ИНФОРМАЦИОННЫЙ БЮЛЛЕТЕНЬ

Тема: Применение фильтра очистки масла 658.1012010 взамен фильтра очистки масла 238Б-1012010-Б2 на двигателях производства ОАО «Автодизель» размерностью 130x140 всех модификаций, комплектаций и исполнений.

от 16 октября 2013 года

Модель: ЯМЗ 130x140 всех модификаций, комплектаций и исполнений

Рис. 1 Фильтр очистки масла 658.1012010

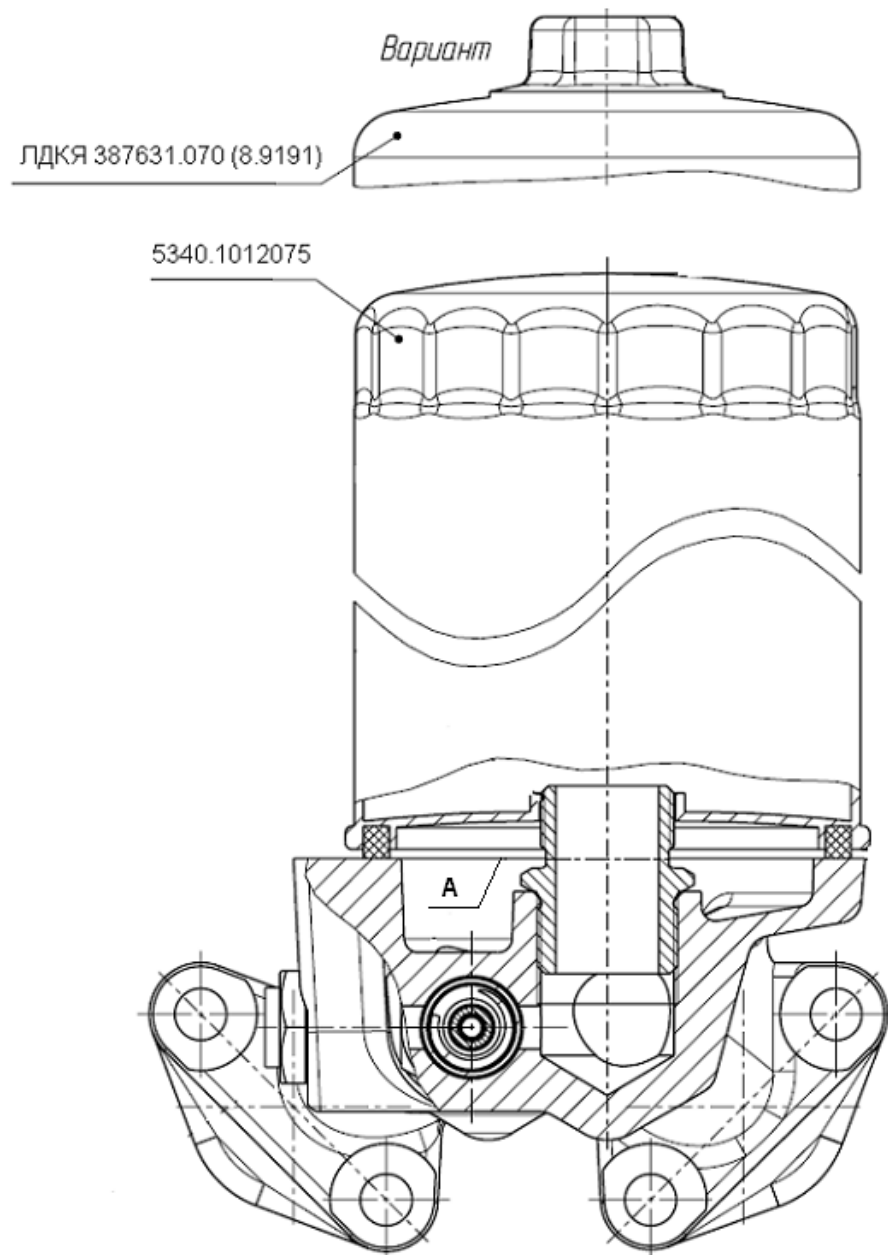
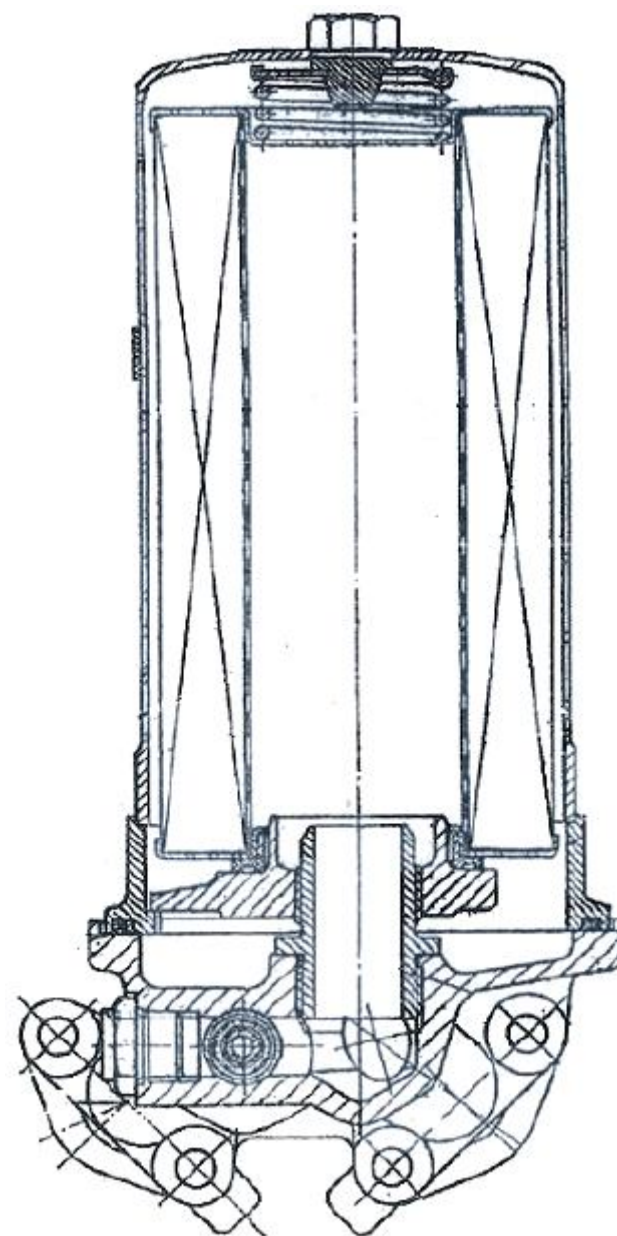
Сообщаем Вам, что с мая 2013 года на двигателях производства ОАО «Автодизель» размерностью 130x140 всех модификаций, комплектаций и исполнений взамен фильтра очистки масла **238Б-1012010-Б2** устанавливается фильтр очистки масла **658.1012010** со сменным фильтром. Таблица 1.

До изменения		Поставка в запасные части	После изменения		Взаимозаменяемость
Наименование	Обозначение		Наименование	Обозначение	
Фильтр очистки масла	238Б-1012010-Б2 (рис.2)	Н	Фильтр очистки масла	658.1012010 (рис.1)	Сохранена
Корпус масляного фильтра с клапаном	238Б-1012015-В2	Н	Корпус масляного фильтра с клапаном	658.1012015	Нарушена
Элемент фильтрующий	840.1012040-15	П	-	-	-
-	-	-	Фильтр сменный для масла М5103 или Фильтр сменный для масла W 11 102	ЛДКЯ 387631.070 (8.9191) (рис. 3) или 5340.1012075 * (рис. 4, фото 1)	-
Кольцо уплотнительное	840.1012083-20	П	-	-	-
Пробка перепускного клапана	240-1017293-Б2	П	Пробка перепускного клапана	240-1017293-Б2	Сохранена

Перед установкой фильтра сменного смазать поверхность **А** (рис. 1) резинового уплотнителя тонким слоем консистентной смазки Литол-24 ГОСТ 21150-87. Навернуть фильтр сменный на $\frac{3}{4}$...1 оборот «от руки», затем инструментом дотянуть с Мкр 34...39 Н·м (3,5...4 кгс·м).

Рис. 3 Фильтр сменный для масла ЛДКЯ 387631.070 (8.9191)

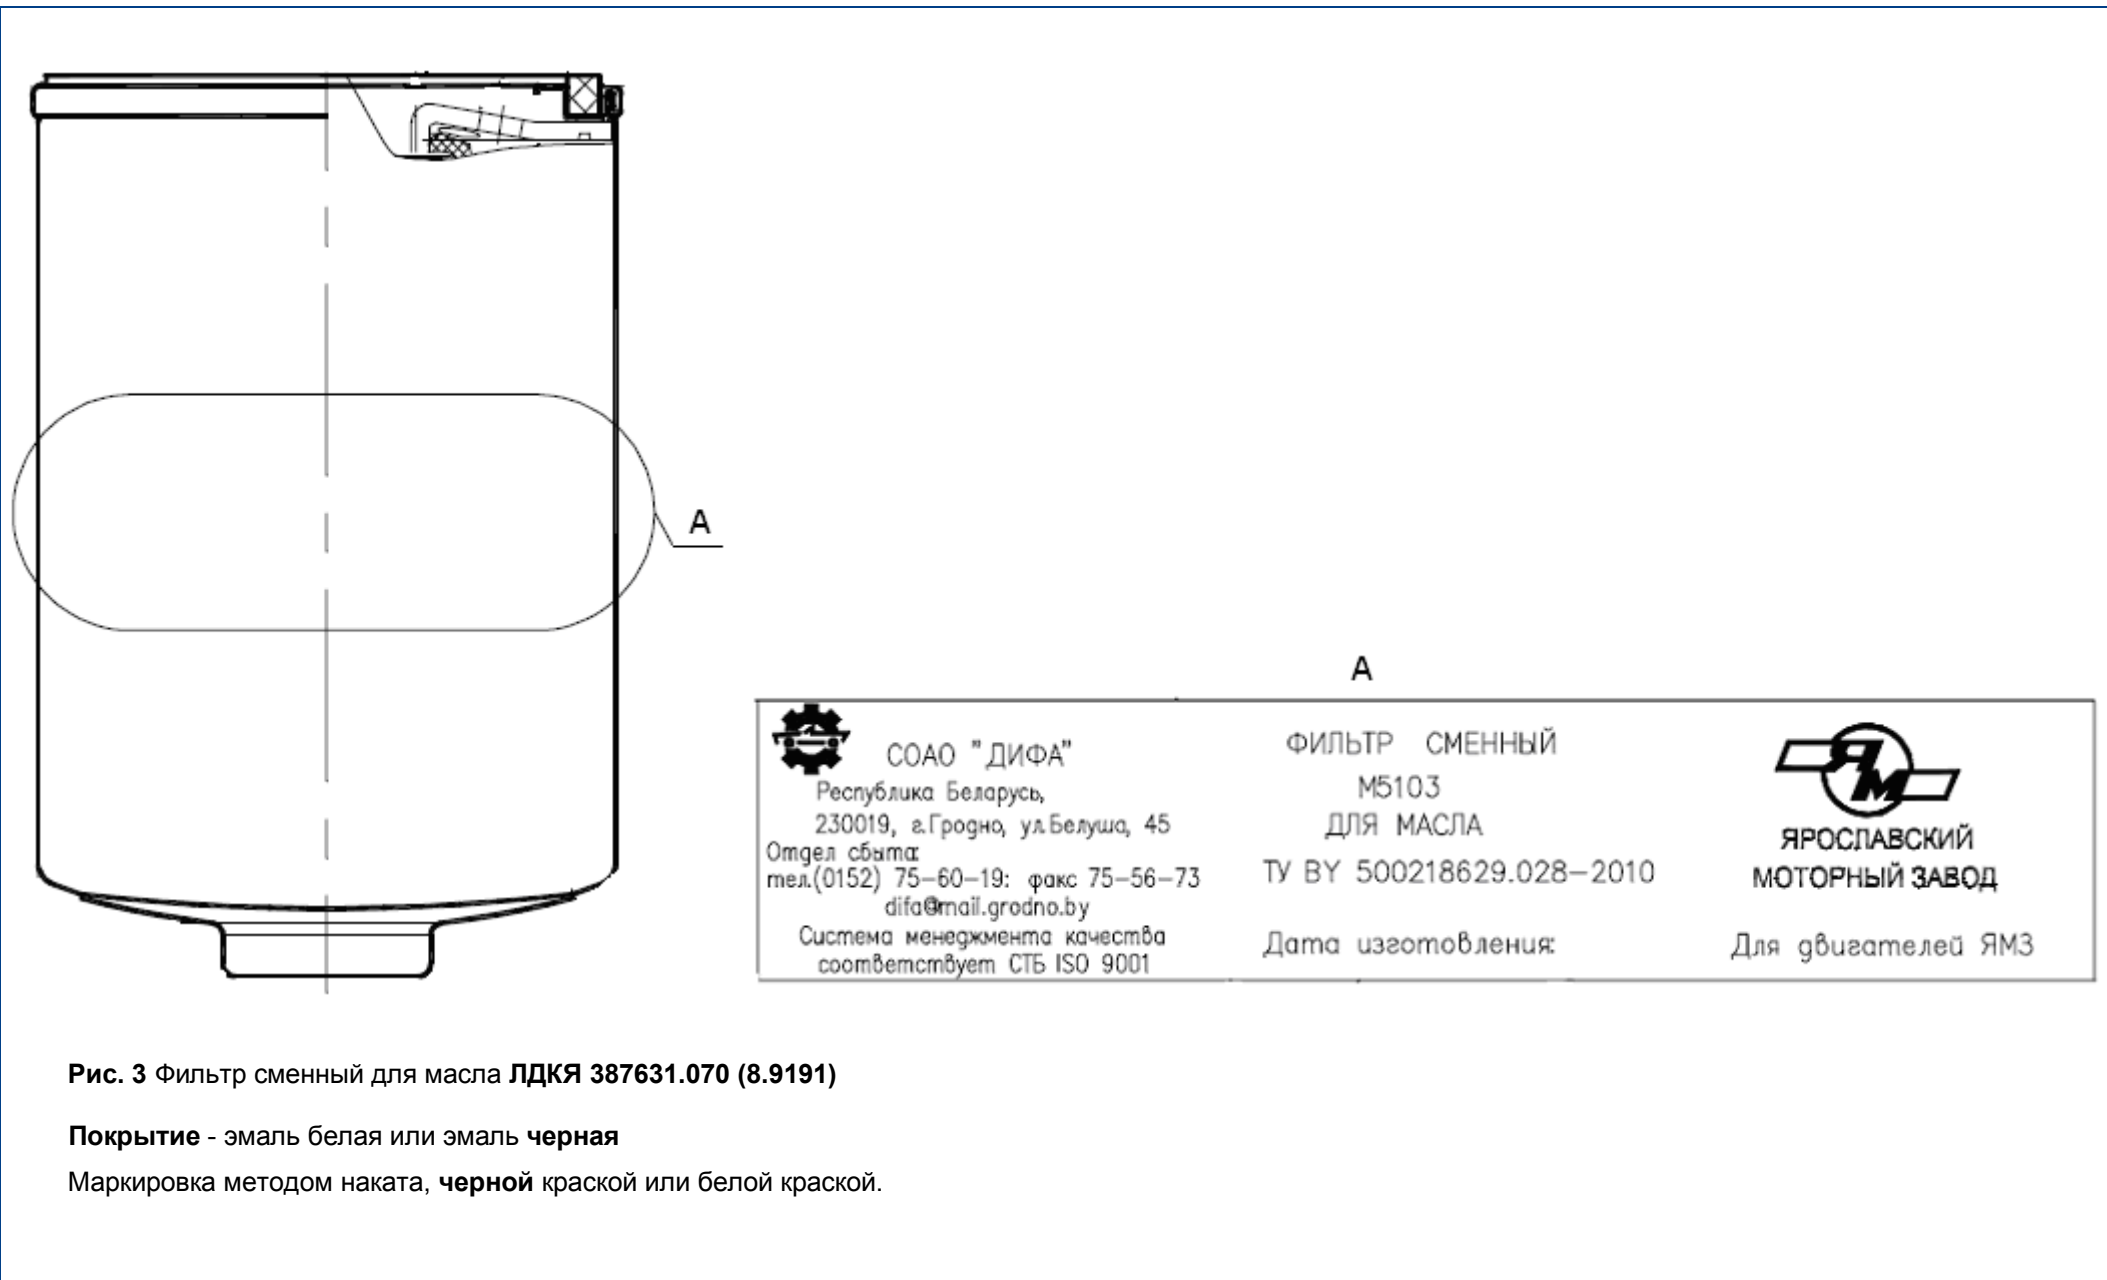
Фильтр сменный **ЛДКЯ 387631.070 (8.9191)** и фильтр сменный **5340.1012075 (W 11 102)** взаимозаменяемы.

Покрытие - эмаль белая или эмаль черная

Маркировка методом наката, черной краской или белой краской.
